PARECER DA COMISSÃO DE AVALIAÇÃO

AIA N.º 3351 | “CENTRAL SOLAR DE MARGALHA” - PROJETO DE EXECUÇÃO

PROJETO REFORMULADO DE ACORDO COM O PREVISTO NO N.º 2 DO ARTIGO 16º DO DECRETO-LEI N.º 151-B/2013, DE 31 DE OUTUBRO, NA SUA REDAÇÃO ATUAL

Figura 4. Linhas de água de cabeceira a desconsiderar nas subáreas A1 e A4

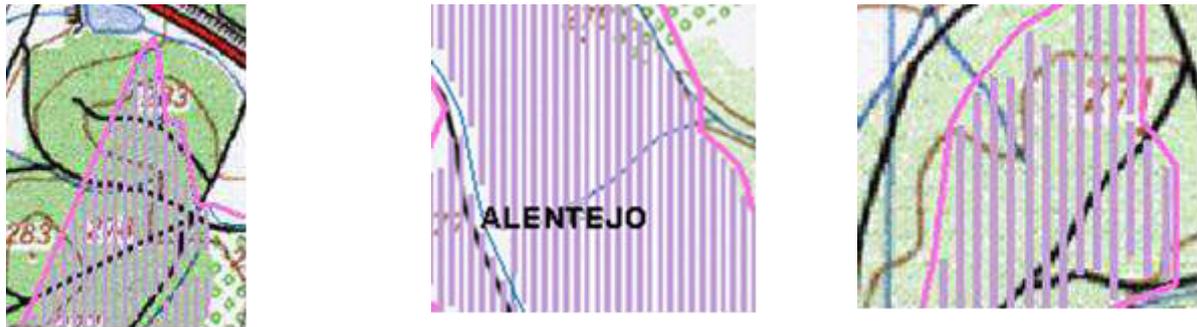
- Foram desconsideradas linhas de água de cabeceira presentes na área de implantação da Central, conforme ilustrado nas figuras seguintes simbólicas (Áreas 1 e 4) que, embora sendo representadas na carta militar, foram consideradas ser "(...) de pequena dimensão e natureza sazonal, escoando apenas durante ou imediatamente após os períodos de precipitação intensa". Atendendo a que as referidas linhas de água não se encontram classificadas na REN e tendo presente a tipologia da ocupação e a extensão das linhas de água, aceita-se a ocupação das mesmas, desde que assegurada a drenagem da bacia hidrográfica correspondente, e sem prejuízo para terceiros;

Do acima exposto e com vista à salvaguarda das linhas de água presentes na área de implantação do projeto, considera-se que, em fase anterior à construção deverão ser apresentado à APA/ARH TO, os seguintes elementos:

- Planta de implantação com a localização dos apoios das linhas elétricas a 30 kV, que demonstre que se encontra assegurada a faixa de servidão de 10 m, das linhas de água, conforme é referido no EIA;
- Projeto de drenagem, a implementar após remoção do coberto vegetal e modelação do terreno, incluindo a rede hidrográfica natural a manter, o qual não deverá provocar o agravamento das condições de escoamento, tendo presente a capacidade de vazão da rede natural a jusante e ainda as características dos ecossistemas a jusante do projeto.

Figura 5. Cursos de água e respetivos leitos e margens das subáreas A8 e A11

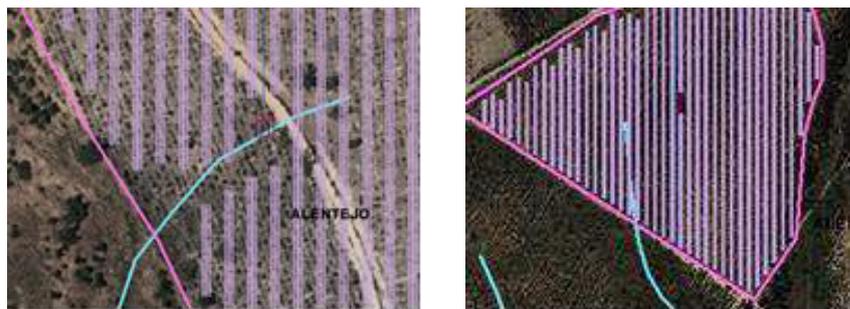
- Relativamente à interferência do projeto com as linhas de água da tipologia Cursos de água e respetivos leitos e margens - CALM da REN (ver figura seguinte) referente às Áreas 8 e 11, deve ser assegurada a faixa de servidão de 10 m, contada a partir da crista do talude marginal, para cada lado da linha de água, não obstante o EIA mencionar que, da sobreposição do projeto com a REN de Gavião, existem ligeiras justaposições com traçados das linhas de água "Cursos de água e respetivos leitos e margens", não detetáveis no terreno;

Figura 6. Área de implantação da subestação e edifícios de apoio

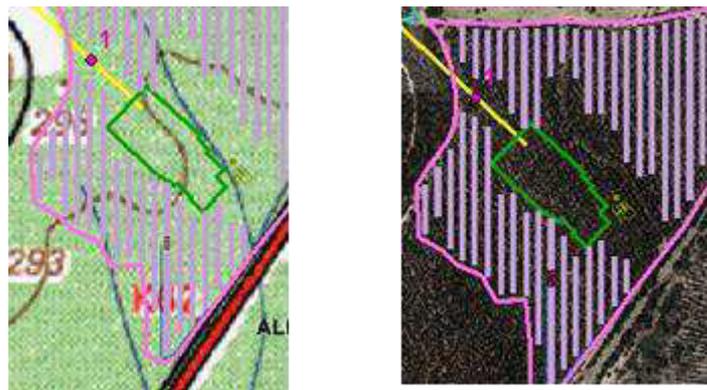
- Na área de implantação da subestação e dos edifícios de apoio, embora estes apresentem interferência com a linha de água cartografada na carta militar, esta não coincide com o verificado no ortofotomapa, pelo que essas estruturas não apresentam efetiva sobreposição com a linha de água referida, o que se confirma na figura seguinte:

Figura 7. Desconformidade com a linha de água

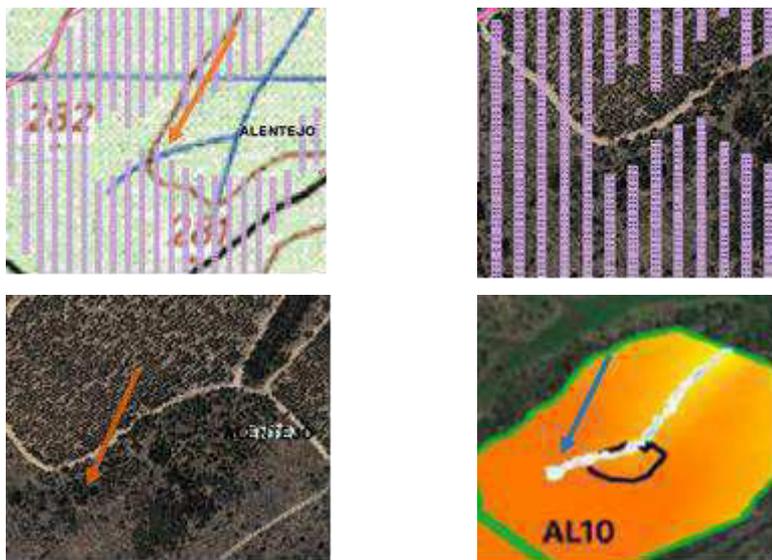
- Observa-se desconformidade entre a localização dos painéis e o observado no ortofotomapa relativamente ao traçado da linha de água identificada na figura seguinte, situação que carece de compatibilização a fim de ser garantida a respetiva faixa de servidão daquela, assim bem como o resguardo da respetiva área inundável associada à referida linha de água;
